Deres ref.: 201015299-261

MERKNADER VED NY OFFENTLIG HØRING AV PLANFORSLAG FOR BISKOP GUNNERUS' GATE 14 B

Oslo Elveforum og Miljøforeningen Akerselvas Venner har følgende merknader til revidert forslag til detaljregulering for Biskop Gunnerus' gate 14 B i forbindelse med nytt offentlig ettersyn:

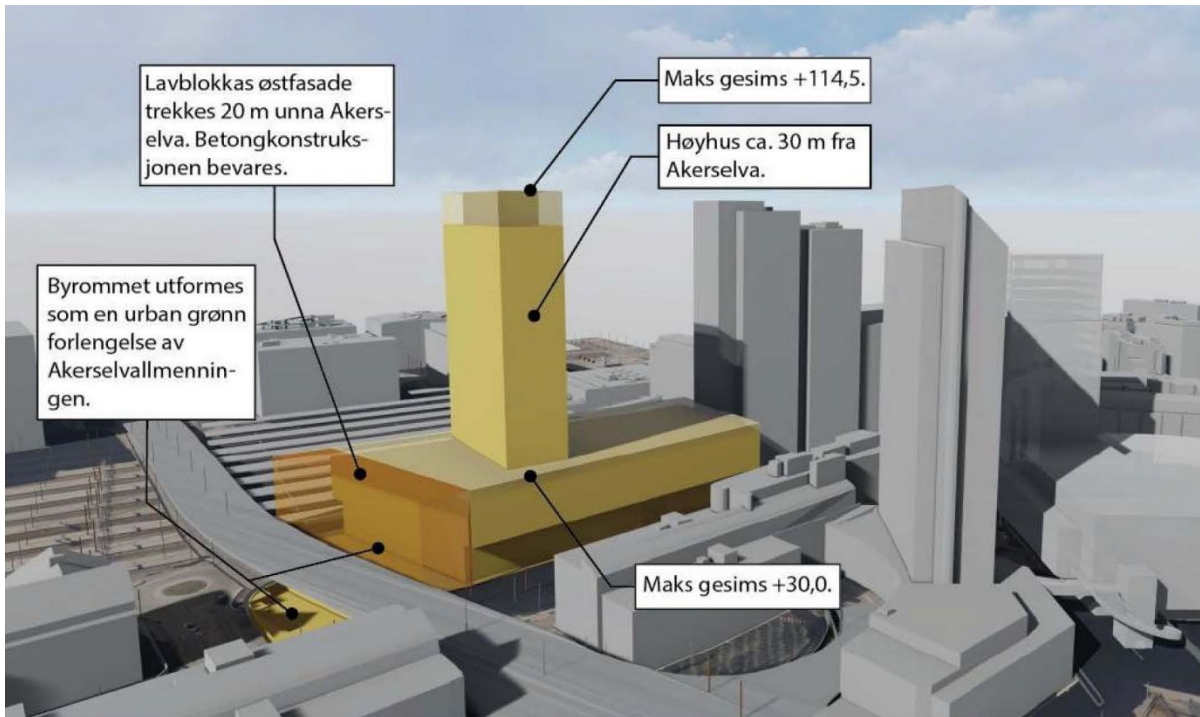
Ved offentlig ettersyn i 2019 foreslo KLP Eiendom å rive Postterminalen (lavblokka) og oppføre to høyhus på en ny basebygning trukket tilbake fra Akerselva. KLP forsøker nå å få både i pose og sekk. De vil beholde hele lavblokka, øke høyden på lavblokka og samtidig oppføre to høyhus, henholdsvis 128 meter og 74 meter høye, på eiendommen. Jf. PBEs illustrasjon av KLP Eiendoms nye planforslag.

PBE har med brun farge markert den delen av lavblokka som ligger innenfor det 20 meter brede byggefrie beltet langs Akerselva, jf. § 13.3 i Kommuneplan 2015. Som det fremgår av illustrasjonen, har KLP til og med plassert deler av den 128 meter høye nye bygningen innenfor 20-metersbeltet. Ja, faktisk så nærme som 10 meter fra Akerselvas tvillingkulvert, og kun 4 meter fra lavblokkas østre veggliv. Dette er helt uakseptabelt, og stikk i strid med ambisjonen om å sikre en ca. 85 meter bred blågrønn korridor langs Akerselva også på strekningen fra Schweigaards gate / Biskop Gunnerus' gate til nordsiden av jernbanens sporområde.

PBE anbefaler ikke planforslaget og har oppsummert sine konklusjoner til offentlig ettersyn i form av denne illustrasjonen og åtte kulepunkter, hvorav fem gjengis under:

- Utnyttelsen i planforslaget er for høy. PBE mener planområdet er egnet for ett høyhus som er plassert med større avstand fra Akerselva, minimum 30 meter.
- Høyden på høyhuset må ikke overstige k + 114,5 og ha maksimum grunnflate på 1 000 m².
- Et parklandskap på taket av lavblokka vil være et stort tilskudd til byen.
- Parklandskapet bør legges på lavblokkas eksisterende gesimsnivå på k + 26,5, med klimaskjerming av parklandskapet opp til maks k + 30,0.
- Det bør sikres 20 meters avstand mellom Akerselva og fasadelivet på lavblokka for å legge til rette for et åpent, grønt og urbant elverom mot øst.

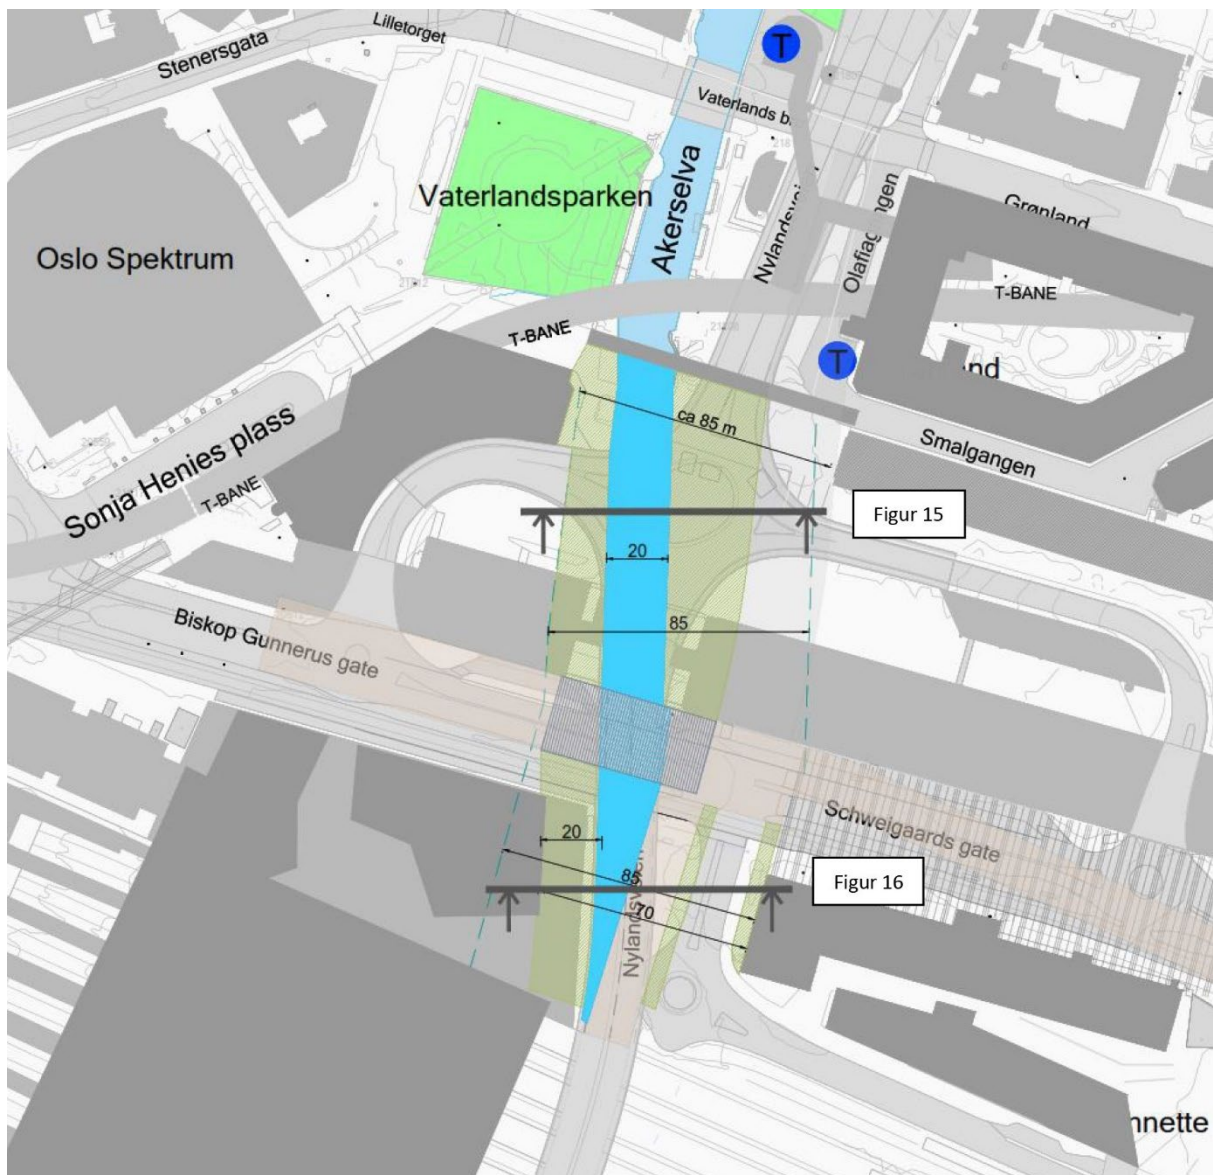
I utredningen la Asplan Viak til grunn at Nylandsbrua rampes ned i Schweigaards gate på Akerselvas østside, slik som i TOR Oslo S, og illustrerte anbefalingen om full gjenåpning på denne måten (s. 20).

Det er flere problemer knyttet til det å rampe Nylandsbrua ned i Schweigaards gate på østsiden av Akerselva. Nedrampingen vil måtte skje nesten vinkelrett på Schweigaards gate. Strekingen som Nylandsbrua kan rampes ned på, blir da for kort til å kunne ta opp hele den store høydeforskjellen. Alternativene vil i så fall være å heve gatelegemet i Schweigaards gate, noe som er problematisk med tanke på nærheten til den bevaringsregulerte Tollbygningen, eller å gjøre nedrampingsstrekningen lengre ved å forskyve Schweigaards gate mot nord (noe som i sin tur også skaper problemer), eller en kombinasjon av disse to alternativene. En nedramping så tett inntil Kong Håkon 5.s gate gir i tillegg trafikkmessige utfordringer der de to veisystemene munner ut i Schweigaards gate side om side.

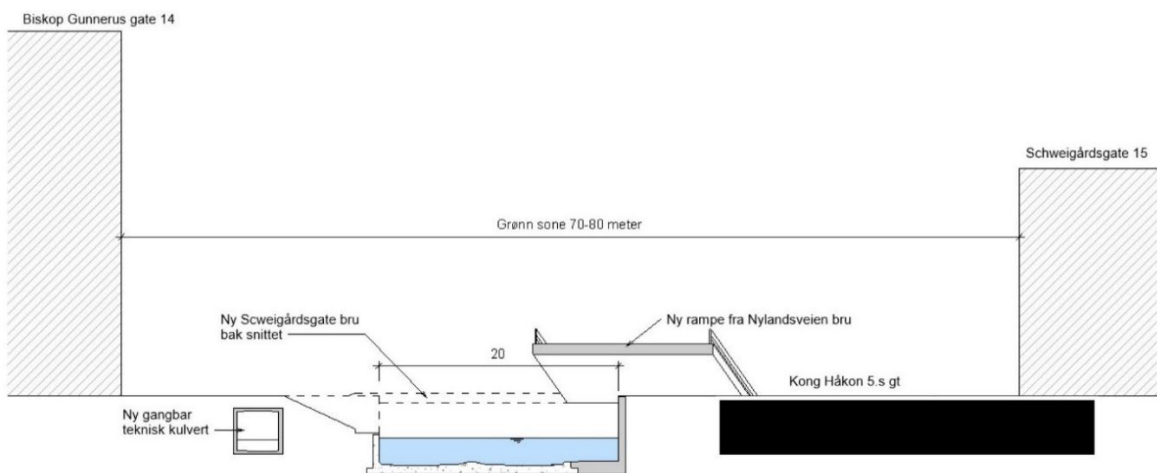
Det er også svært uheldig at veirampa blir liggende over gjenåpnet elv. På illustrasjonen på forrige side ligger veirampa over ca. 50 % av Akerselva i partiet mellom Schweigaards gate og sporområdet. Det gir mørke områder under veirampa, og spesielt i nord der veirampa ligger svært lavt over elva. Utredningens figur 16, jf. plasseringen av snittet på illustrasjonen på forrige side, gjengis under.

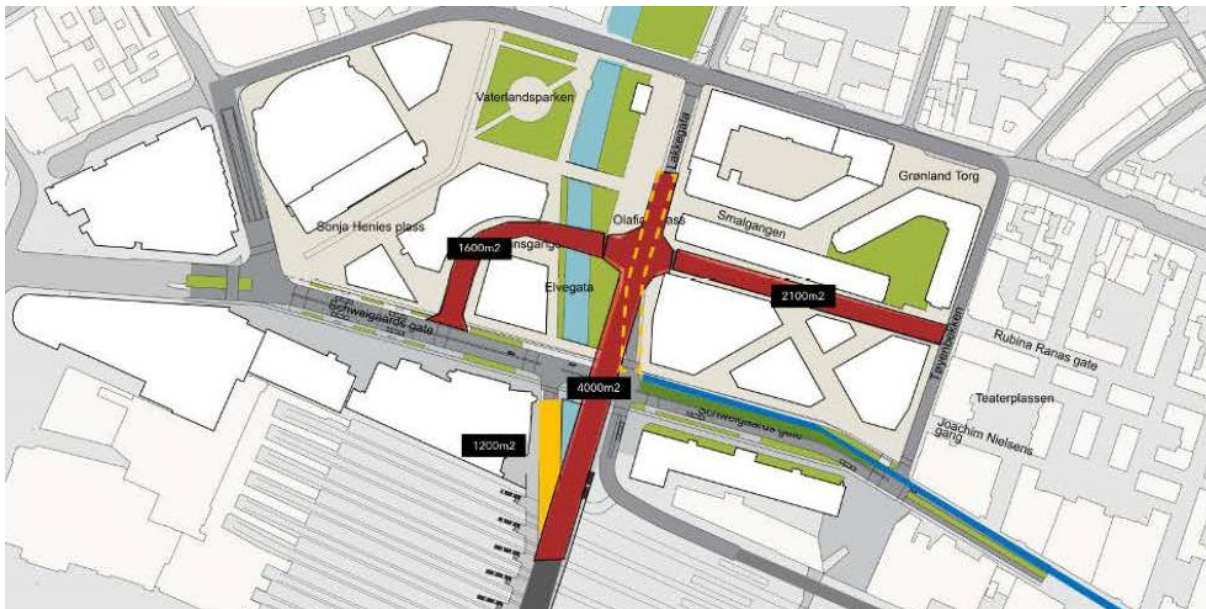
På illustrasjonen under viser Asplan Viak med rød farge hvor den nye veibrua over Akerselva tenkes plassert ved en nedramping av Nylandsbrua nord for Schweigaards gate, og omfanget av kjørearealer dersom en velger denne nedrampingsløsningen.

I KVV Schweigaards gate og Nylandsveien har BYM dessverre anbefalt denne nedrampingsløsningen for Nylandsbrua. Å rampe ned Nylandsbrua øst for elva på nordsiden av Schweigaards gate (rødt på illustrasjonen) er en langt dårligere løsning enn å rampe ned Nylandsbrua vest for elva på sørsiden av Schweigaards gate (gult på illustrasjonen). Kvalitetssikringen av KVV-en bør vise at BYMs anbefaling er basert på selektive og sviktende premisser, men KS1 er så langt ikke blitt gjort offentlig tilgjengelig.

På oppdrag fra Galleri Oslo Utvikling har Asplan Viak AS og Dr.techn. Olav Olsen AS dokumentert at den gule nedrampingsløsningen på illustrasjonen kan realiseres med litt smidighet fra Bane NORs og Statens vegvesens side. Det skyldes at nedrampingen kan skje over en lengre strekning når veirampa føres på skrå ned i Schweigaards gate vest for Akerselva i stedet for mer vinkelrett ned i gata øst for Akerselva, og at det er mindre problematisk å heve gatelegemet vest for Akerselva enn øst for elva.

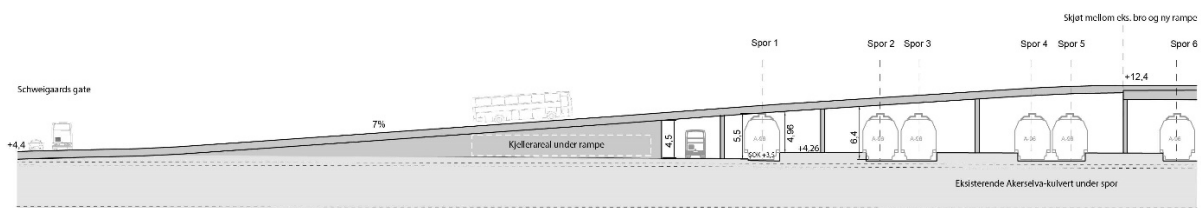
Illustrert rampeløsning krever dispensasjon fra Teknisk regelverk (TRV) for jernbane, som stiller krav om minste frihøyde på 6,35 m over topp skinne (SOK). Siden spor 1 er et buttspor med svært lav toghastighet, og buttsporet heller ikke tenkes omgjort til gjennomgående spor i forbindelse med

utvidelsen av trakta på Oslo S ved bygging av ny jernbanetunnel, bør det kunne gis dispensasjon slik at strømvaktprofilen kan tilpasses en frihøyde på 5,5 m. Jf. illustrasjonen nederst på forrige side.

På illustrert løsning starter nedrampingen mellom spor 6 og 5 på Oslo S. Overgangskurven ligger over spor 5 og 4, før Nylandsbrua rampes ned med fall 7 % og frihøyde 5,5 m over spor 1. Rampeløsningen avviker fra vegnormalen og er avhengig av å få de samme dispensasjonene som Statens vegvesen ga da Nylandsbrua ble rampet ned i Dronning Eufemias gate i sør med 7 % fall da Bispelokket ble revet.

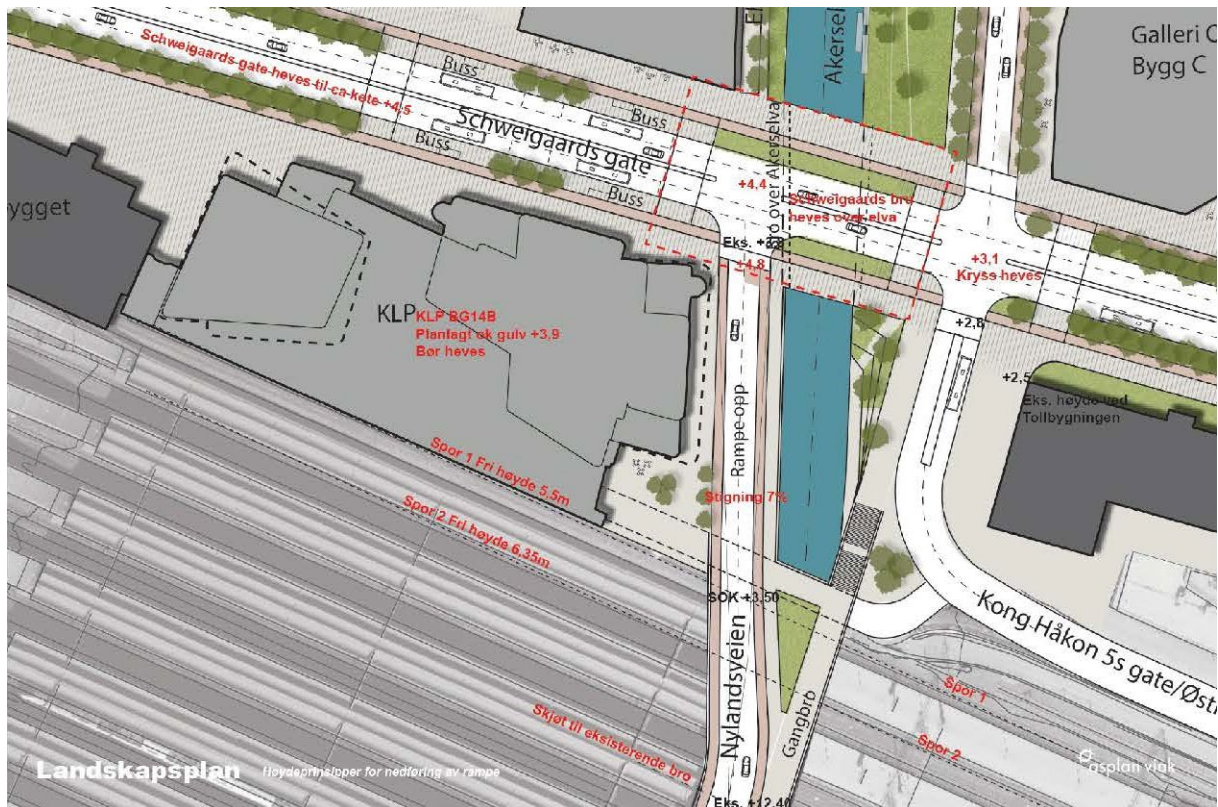
Frihøyder, terrenghøyder og veirampas plassering fremgår av Asplan Viaks landskapsplan nedenfor. Her er innkjøringen til Biskop Gunnerus' gate 14 B vist med T-kryss og flyttet helt ned mot spor 1 på Oslo S (noe som krever velvilje fra Bane NORs side) for at Akerselva skal kunne gjenåpnes på en så lang strekning som mulig. Hvis det er helt nødvendig å beholde rundkjøringsløsningen, bør en se på muligheten for å flytte rundkjøringen litt sørøstover. Plasseringen av trappa opp til gangbrua over innkjøringen kan med fordel justeres noe slik at ingen deler av trappa blir liggende over Akerselva.

Asplan Viak har illustrert veirampa med to kjørebane og to sykkelfelt, samt fortau og rekkverk på elvesiden av veirampa, med en bredde på i alt 14,4 meter. Basert på byggets tidligere plassering, ikke plasseringen i planforslaget til nytt offentlig ettersyn, har veirampa og gangarealet mellom veirampa og byggets østre vegg blitt gjennomgående en bredde på i alt ca. 20 meter på denne landskapsplanen.

Den store mangelen ved Asplan Viaks landskapsplan er at det ikke er satt av noe areal til parkbelte og kantvegetasjon mellom veirampa og Akerselva. Selv i et så vanskelig parti langs Akerselva som dette, er det ønskelig med et 10 m bredt belte avsatt til grønstruktur, og 5 m må være absolutt minimum.

For at Nylandsbrua skal kunne rampes ned i Schweigaards gate på vestsiden av Akerselva, er det nødvendig å trekke bebyggelsen på KLPs eiendom mer enn 20 m tilbake fra elva, helst 25–30 m. Trekket bygget kun 20 m tilbake fra elva, bør veirampa legges helt inntil lavblokkas østre vegg.

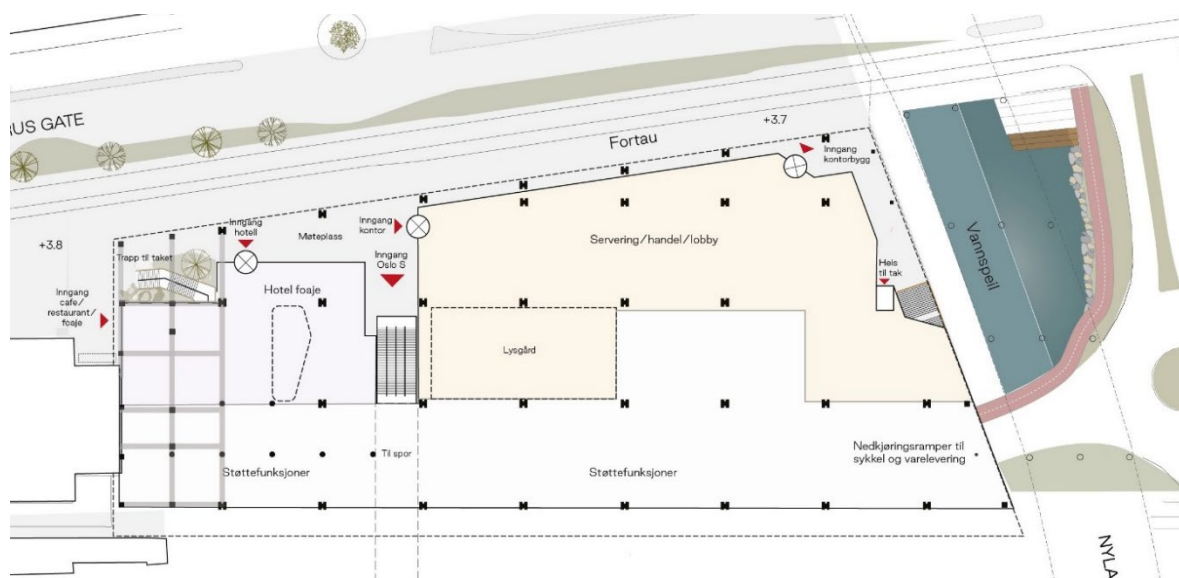
Denne utredningen inneholder relativt lite nytt sammenholdt med materialet fra 2016 og de to notatene som forelå allerede før PBEs brev av 9. mars 2020, dvs. NGIs notat av 9. desember 2019 som viser hvordan KLPs åpning av 18 % av Akerselva kan løses rent teknisk (dok. 212/6, s. 15–17) og Rambølls notat av 16. januar 2020 der det på noe sviktende grunnlag konkluderes med at det er urealistisk å åpne Akerselvas vestre kulvertløp (dok. 211/3, s. 13):

I kulverten ligger det et omfattende lednings- og kabelanlegg. En stor del av dette anlegget ligger i det vestre løpet, blant annet det nyanlagte anlegget for Midgardsormen. VAV mener det er urealistisk å åpne det vestre løpet, og det synet deler vi.

Midgardsormen ligger ikke i det vestre kulvertløpet for Akerselva (og heller ikke i det østre løpet) verken på den aktuelle strekningen nedstrøms Schweigaards gate, dvs. fra Schweigaards gate til nordsiden av sporområdet, eller oppstrøms Schweigaards gate. Midgardsormen ligger under elvebunnen langs vestre elvebredd på hele strekningen fra Nedre Vaskegang til rett før innløpet til Akerselvas tvillingkulvert. Midgardsormen krysser under Akerselva over til østsiden av elva straks Midgardsormen har passert over tunnelen for T-banen, og fortsetter videre østover langs sørsiden av vegglivet til Smalgangen 1, 3, 5, 7, 9 osv.
